URGENT : FIELD SAFETY NOTICE
Référence: MSA/2009/003/IU (HLX-XTEN)

DESTINATAIRES:	Directeurs des Etablissements de Santé, Correspondants Locaux de Matéiovigilance, Services Biomédicaux, Tous les utilisateurs.
OBJET:	Eclairages opératoires : Nouveau programme de maintenance préventive.
DISPOSITIFS MEDICAUX CONCERNES:	HANAULUX 2004 – 2005, HANAULUX 3004 – 3005, ALM XTEN.

URGENT : **FIELD SAFETY NOTICE**
Référence: MSA/2009/003/IU (BLUE 130)

DESTINATAIRES:	Directeurs des Etablissements de Santé, Correspondants Locaux de Matéiovigilance, Services Biomédicaux, Tous les utilisateurs.
OBJET:	Eclairages opératoires Gamme BLUE LINE: ■ Remplacement du bras ressort, ■ Nouveau programme de maintenance préventive.
DISPOSITIFS MEDICAUX CONCERNES:	HANAULUX BLUE 130 Années de fabrication : de janvier 2000 à décembre 2006.

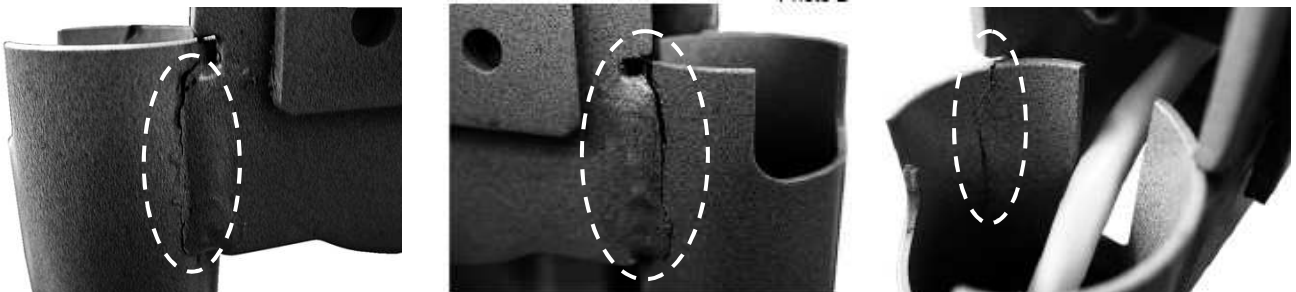
Le fournisseur ONDAL a eu connaissance de réclamations clients faisant état de fissures sur le cordon de soudure de quelques bras ACROBAT 2000, au niveau de l'axe d'articulation côté coupole, tel que décrit sur les schémas ci-contre :

Des cordons de soudure fissurés peuvent entraîner une déconnexion de la tête d'éclairage de son bras d'équilibrage et donc perturber fortement l'intervention chirurgicale.

Pour chaque gamme d'éclairages opératoires concernée, les instructions de maintenance préventive ont été modifiées pour inclure **une vérification annuelle du cordon de soudure des bras ACROBAT 2000**. Vous trouverez en pièce jointe la nouvelle version de ces programmes de maintenance extraite des notices d'utilisation.

➤ Dans le cas où une fissure est détectée sur le cordon de soudure, **le bras ressort ACROBAT 2000 devra être remplacé**.

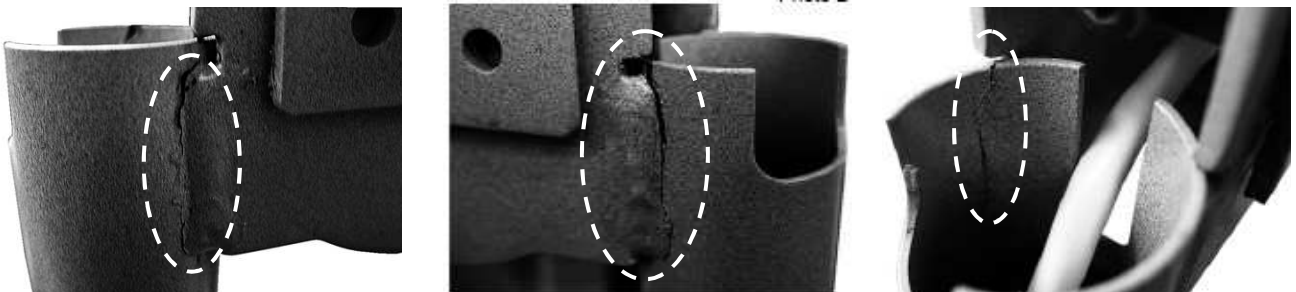
Le fournisseur ONDAL a eu connaissance de réclamations clients faisant état de fissures sur le cordon de soudure de quelques bras ACROBAT 2000, au niveau de l'axe d'articulation côté coupole, tel que décrit sur les schémas ci-contre :

Des cordons de soudure fissurés peuvent entraîner une déconnexion de la tête d'éclairage de son bras d'équilibrage et donc perturber fortement l'intervention chirurgicale.

Pour la gamme d'éclairages HANAULUX BLUE 130, les instructions de maintenance préventive ont été modifiées pour inclure **une vérification annuelle du cordon de soudure des bras ACROBAT 2000**. Vous trouverez en pièce jointe la nouvelle version de ce programme de maintenance extraite de la notice d'utilisation.

Dès réception de ce courrier, nous vous remercions de contacter MAQUET-SA auprès du Centre d'Appel et d'Assistance Technique National au **0825 826 825** afin de convenir d'un rendez-vous dans les plus brefs délais.
En effet, votre technicien de proximité MAQUET procédera **au remplacement du bras ressort** de votre (vos) éclairage(s) HANAULUX BLUE 130.
Nous tenons à vous informer que cette opération sera entièrement prise en charge par MAQUET.
